改善箇所説明図②

ボンネットモールディング 裏面視

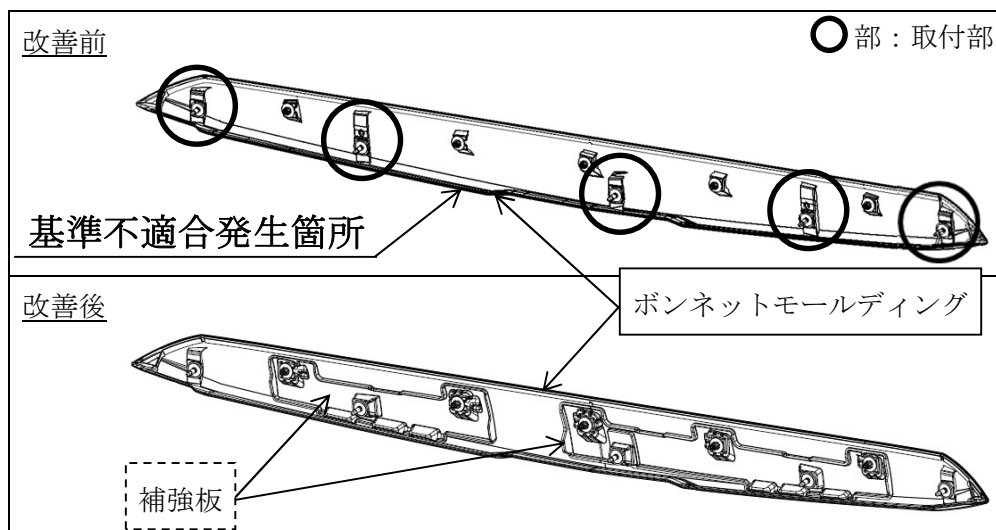
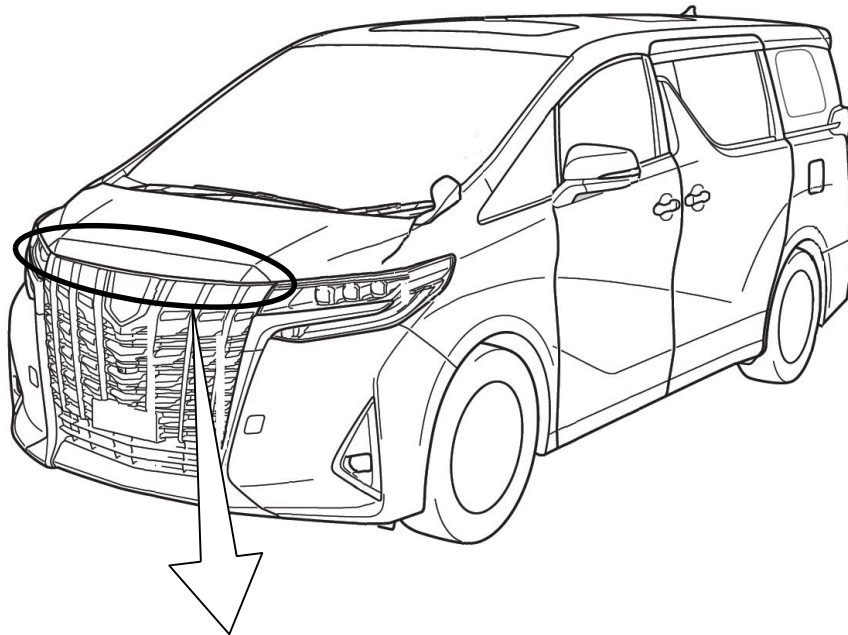
ボンネットモールディングにおいて、取付構造の検討が不十分なため、温度変化によりモールディングが変形して、取付部に応力が繰り返しかかることで亀裂や緩みが生じることがある。そのため、そのままの状態で使用を続けると、モールディングが脱落し、他の交通の妨げとなるおそれがある。

全車両、ボンネットモールディングに補強板を追加する。なお、当該モールディングの一部仕様または損傷状態に応じて、対策品（補強板を追加したモールディング）に交換する。
